LANDKREIS  
**LÜCHOW-DANNENBERG**

Fachausschuss Bauen, Regionale  
Entwicklung und Wirtschaft am  
18.06.2026

**TOP 2:**  
**Neuaufstellung des Regionalen  
Raumordnungsprogramms -  
2. Entwurf - Freigabe für das  
Beteiligungsverfahren**

RROP Entwurf 2026

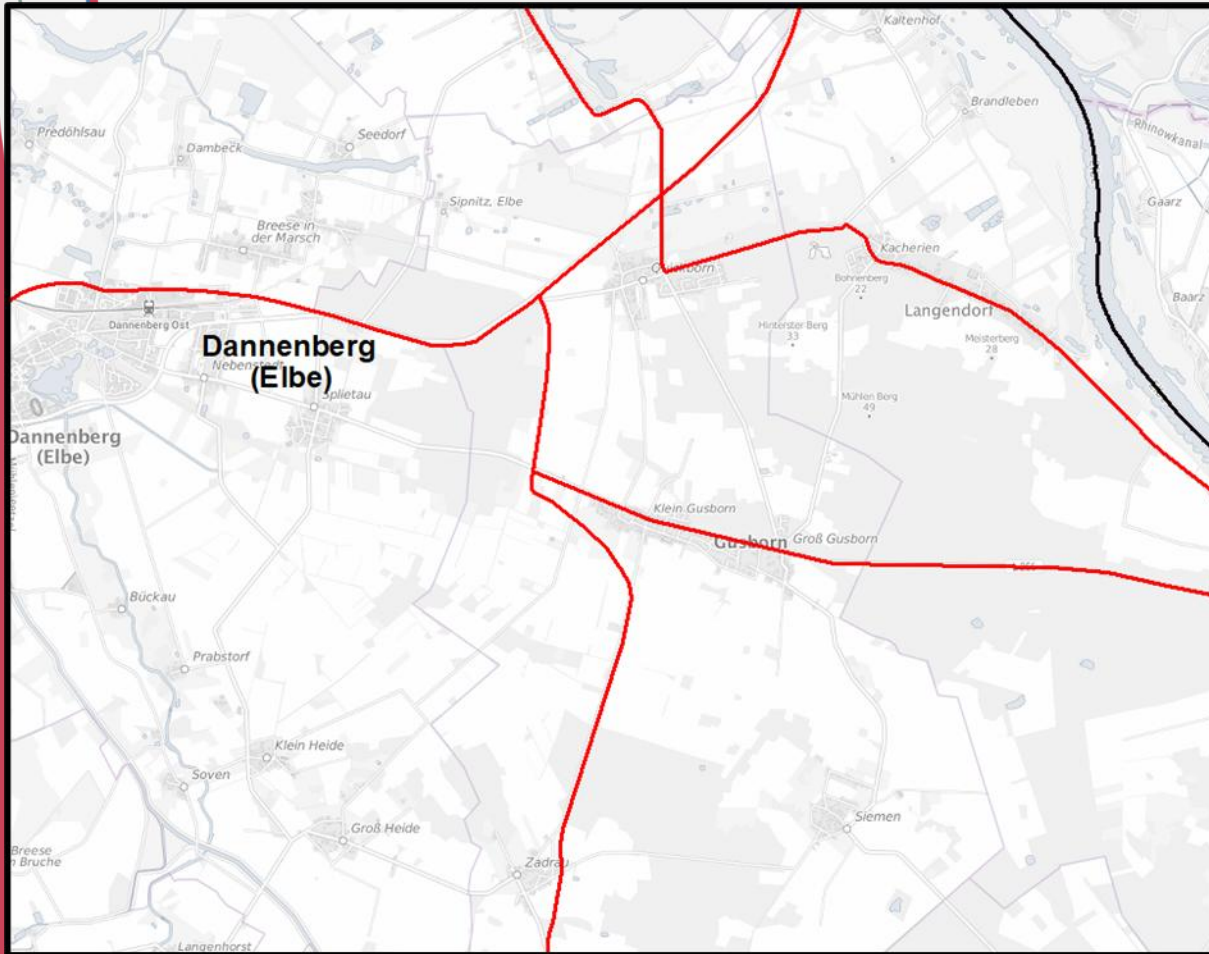
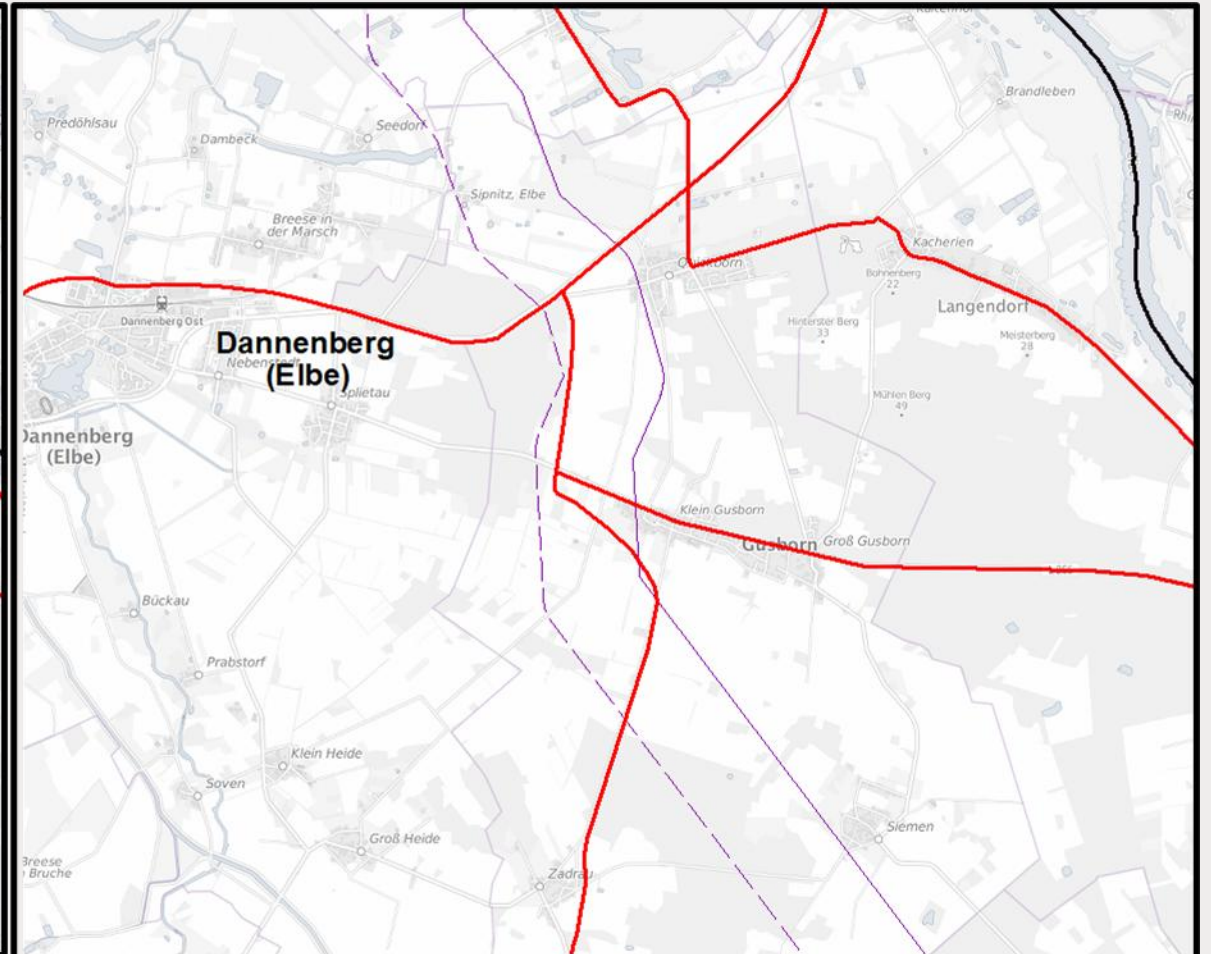
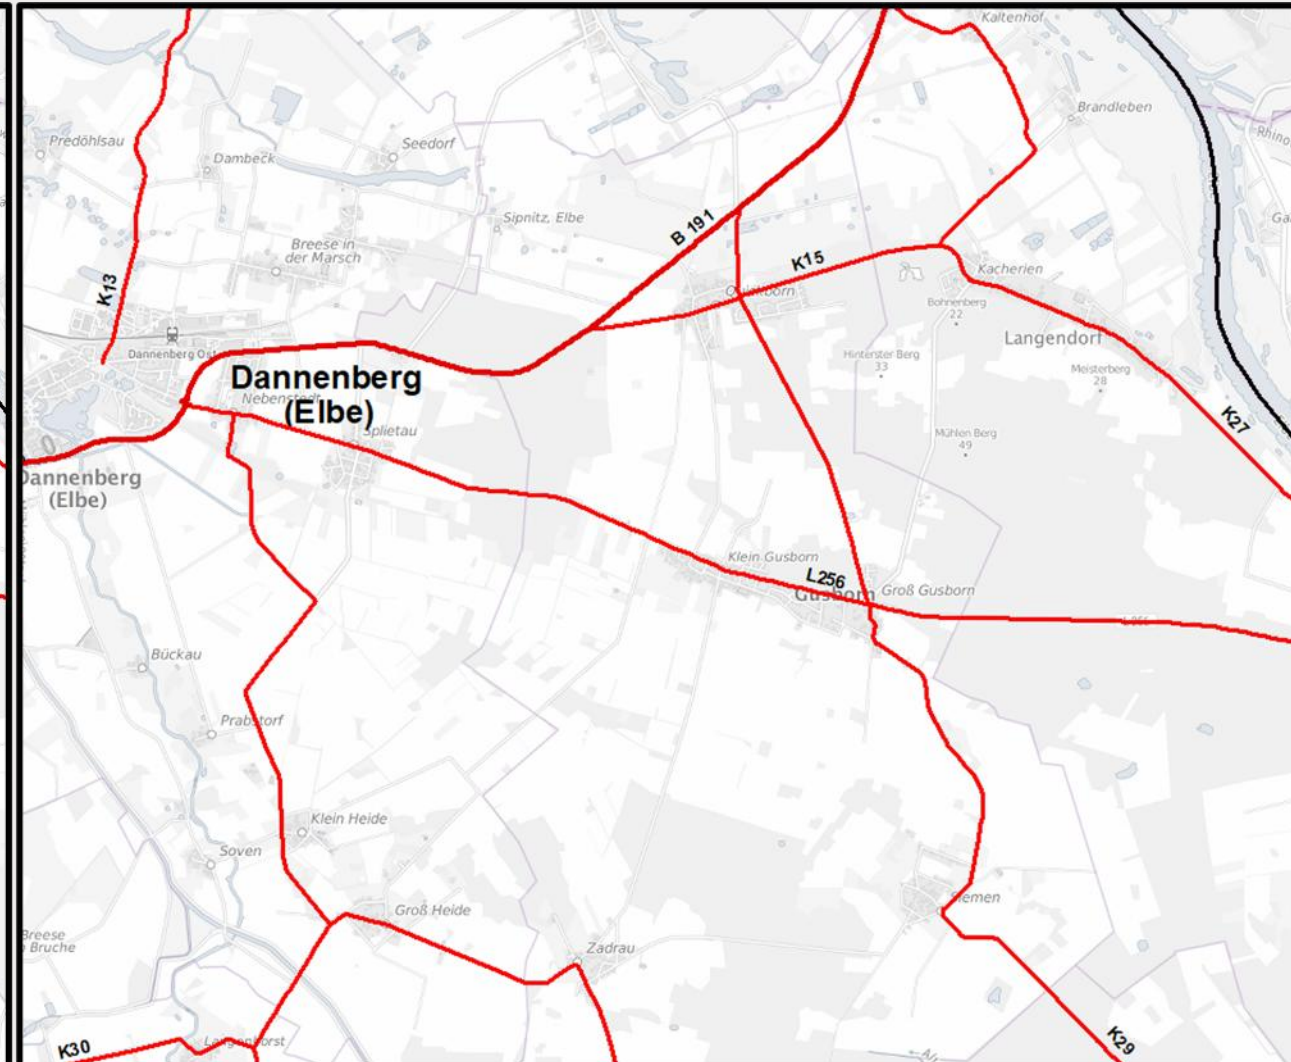
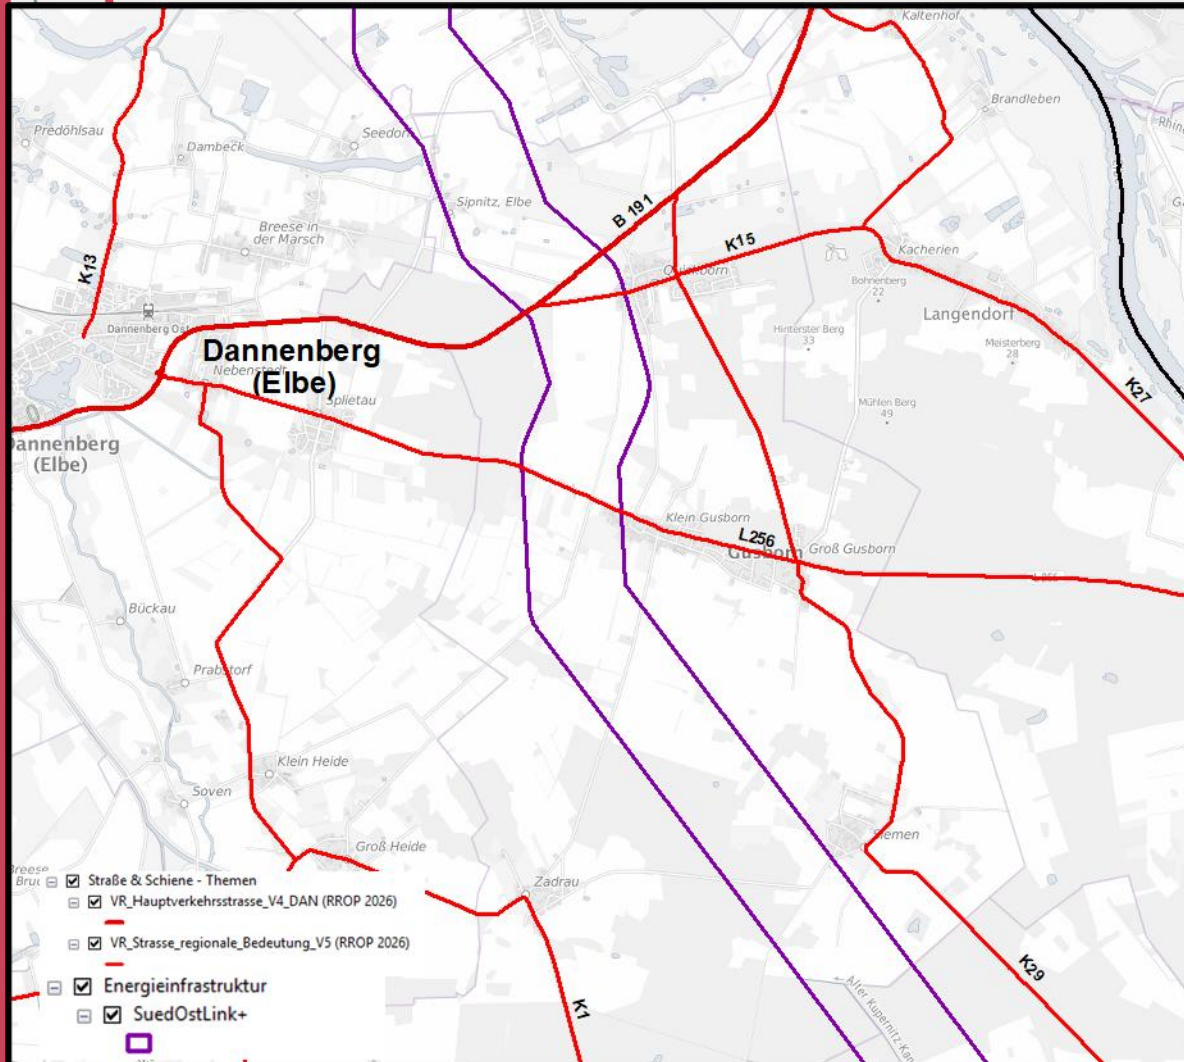
Im noch gültigen RROP 2004 ist unter Punkt 3.6.3 (Straßenverkehr), Unterpunkt 03 auf Seite 38, die zeichnerische Darstellung und Festlegung für den Aus-/Neubau der Hauptverkehrsstraße von regionaler Bedeutung „**L 256 / K 1: Verbindung B 191 (westl. Quickborn) – Zadrau – Lüchow**“ verankert (Ortsumgehung Quickborn, Gusborn, Zadrau).

In den aktuellen Entwürfen zur RROP-Neuaufstellung ist diese elementare Infrastrukturmaßnahme für den gesamten LK Lüchow-Dannenberg nicht mehr vorgesehen. Gleichzeitig belegen die am 16.06.2026 vorgestellten konkreten Trassenpläne des SuedOstLink+, dass die Höchstspannungs-Erdkabelleitung im Abschnitt zwischen der B 191 und der L 256 in Richtung Zadrau exakt auf dem Korridor verlaufen soll, der im RROP 2004 für die Ortsumgehung gesichert ist.

Seit welchem Zeitpunkt ist der Kreisverwaltung in ihrer Funktion als Untere Landesplanungsbehörde bekannt, dass der Trassenverlauf des SuedOstLink+ den landkreisseitig raumordnerisch gesicherten Korridor für die Ortsumgehung Quickborn/Gusborn/Zadrau (L 256 / K 1) physisch und rechtlich blockiert?

Warum wurden die politischen Gremien des Landkreises (BRW-Ausschuss, Kreisausschuss, Kreistag) sowie die betroffenen Kommunen (Gemeinde Gusborn, Samtgemeinde Elbtalaue) nicht transparent darüber in Kenntnis gesetzt, dass die Streichung der Ortsumgehung im neuen RROP-Entwurf in direktem kausalen Zusammenhang mit der Privilegierung und Freigabe des Korridors für die Stromtrasse steht?

Wurde seitens der Kreisverwaltung im Verfahren mit dem Netzbetreiber geprüft, ob eine verkehrliche Parallelplanung (Bündelung von Erdkabel-Schutzstreifen und Straßentrasse) im betroffenen Korridor technisch möglich ist, oder ist die Ortsumgehung für die betroffenen Ortschaften durch die Genehmigung der Stromtrasse planerisch endgültig hinfällig?

#### VR 1 Röthen / Potenzialfläche 26

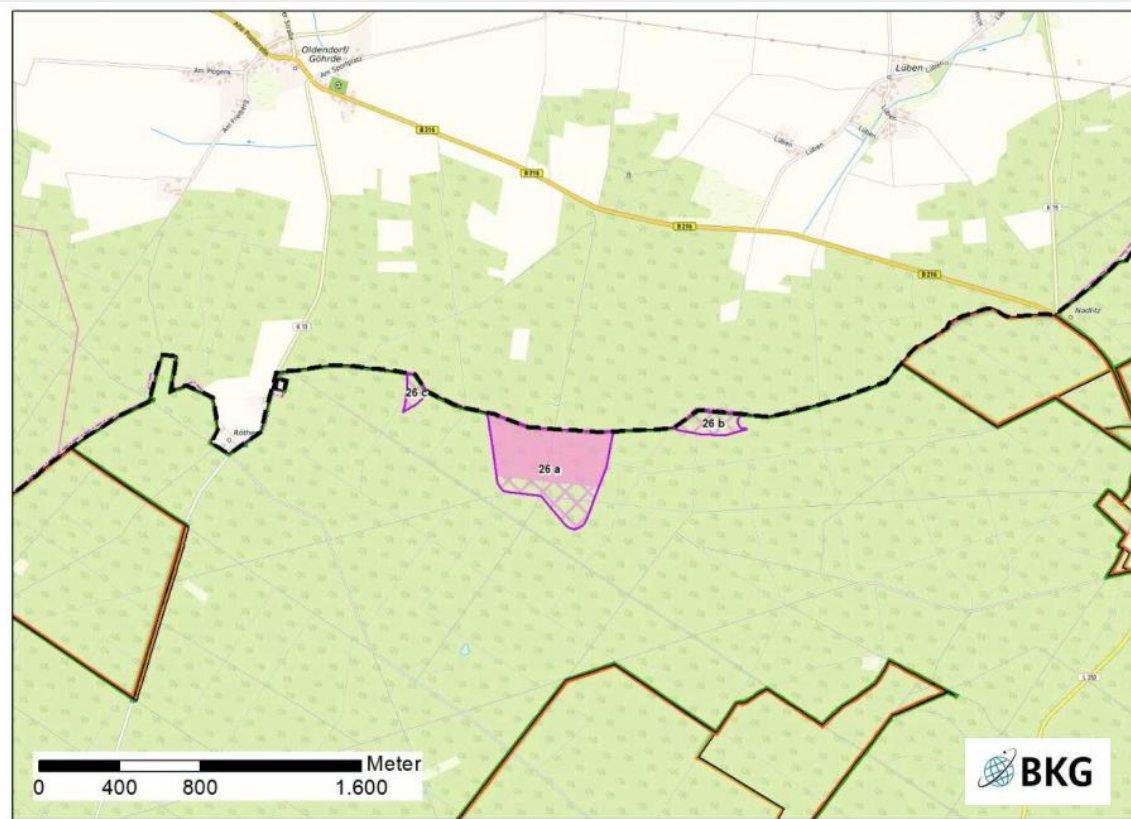
Neu hinzugekommenes VR Wind aufgrund notwendiger Änderungen der Ausschlusskriterien: Der Verzicht auf den 75 m Abstandspuffer zum VR Wald führte dazu, dass hier eine größere PF als vorher entstanden ist. In 2025 ist diese PF aufgrund ihrer geringen Größe und der isolierten Lage nicht geclustert worden und somit nicht im Einzelfall geprüft worden.

Das ist mit den geänderten Kriterien nun anders, hinzu kommt auch, dass ein angrenzendes Vorranggebiet Windenergienutzung im RROP des Landkreis Lüneburg festgelegt ist.

#### VR 2 Göhrde / Potenzialfläche 03

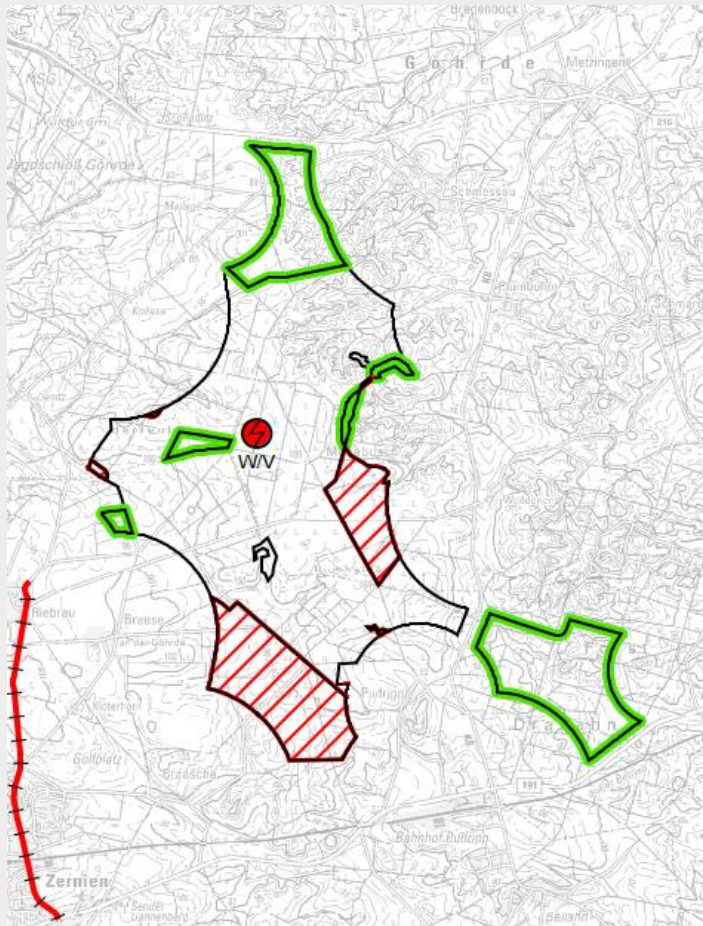
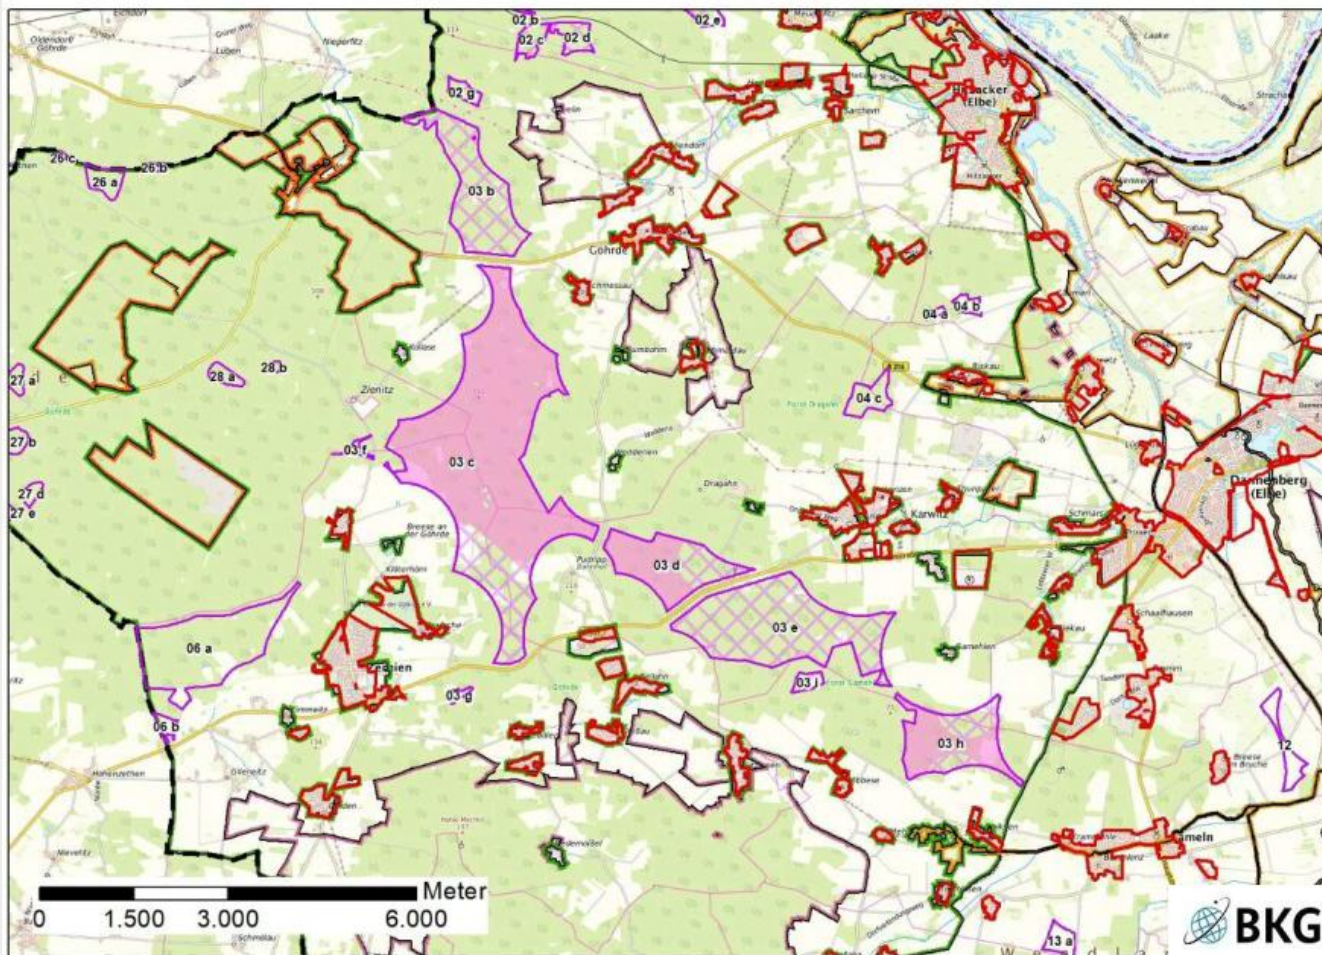
Neue Abgrenzung der PF aufgrund notwendiger Änderungen der Ausschlusskriterien:

- Ausschluss von Wald in WSG
- Kleinräumige Änderung der Abgrenzung der EU-VSG
- Abstand zur 110 kV Leitung

Neu Abgrenzung des VR Wind:

- Ausschluss Wald in WSG (O)
- Aufgrund des geänderten Zuschnitt ergibt sich eine geänderte Bewertung, z.B. bei der Umfassungsprüfung (SW) und somit Erweiterungen im N und SO

#### VR 3 Karwitz / Potenzialfläche 03

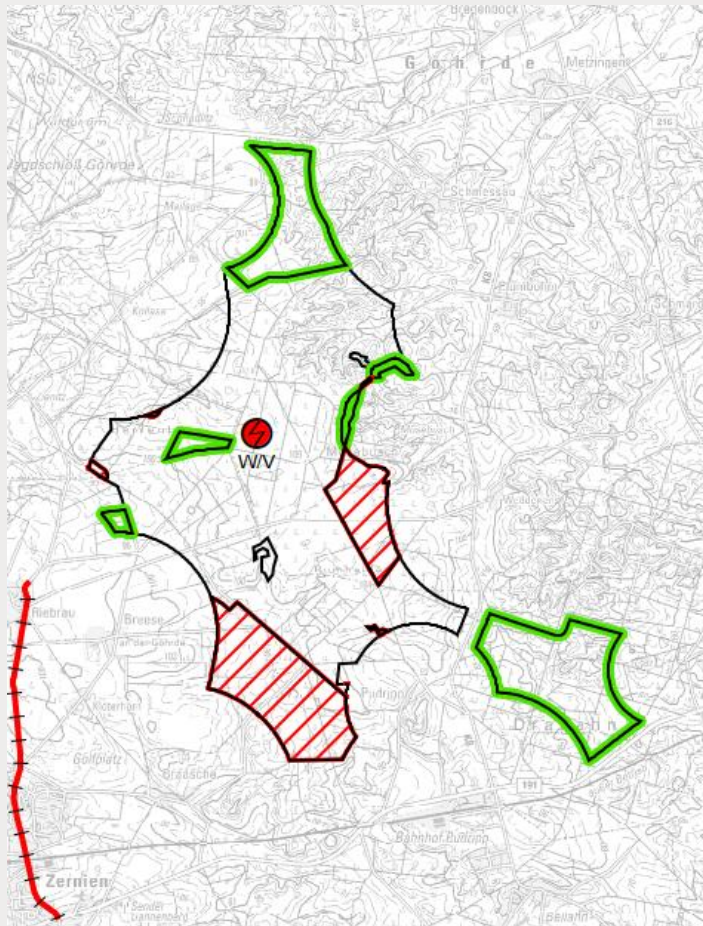
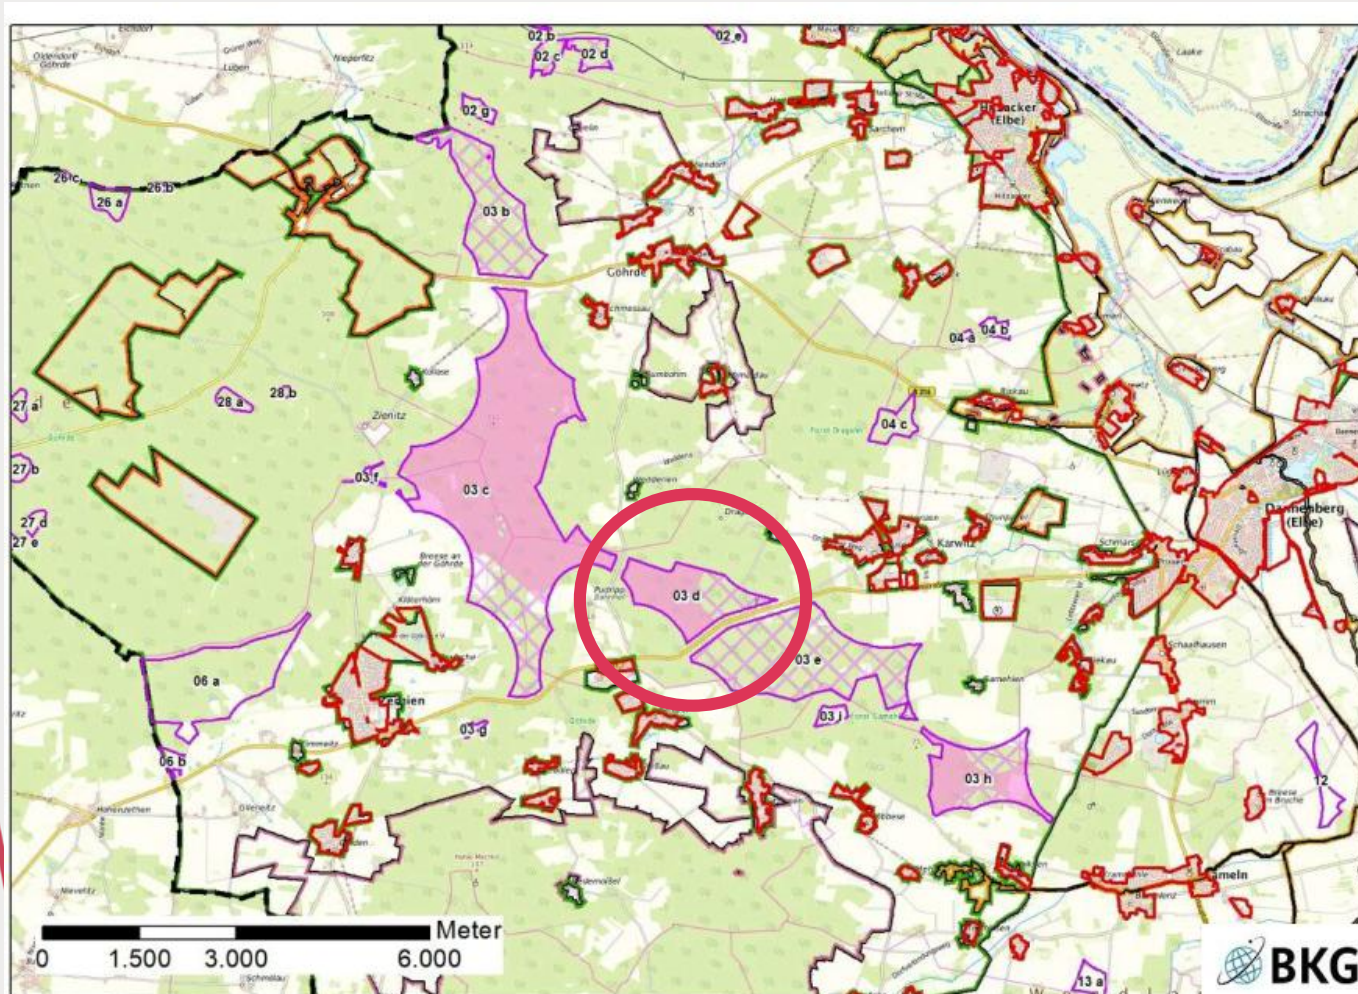
Neue Abgrenzung der PF aufgrund notwendiger Änderungen der Ausschlusskriterien:

- Ausschluss von Wald in WSG
- Kleinräumige Änderung der Abgrenzung der EU-VSG
- Abstand zur 110 kV Leitung

Neu Abgrenzung des VR Wind:

- Ausschluss Wald in WSG (O)
- Aufgrund des geänderten Zuschnitt ergibt sich eine geänderte Bewertung, z.B. bei der Umfassungsprüfung (SW) und somit Erweiterungen im Norden und SO
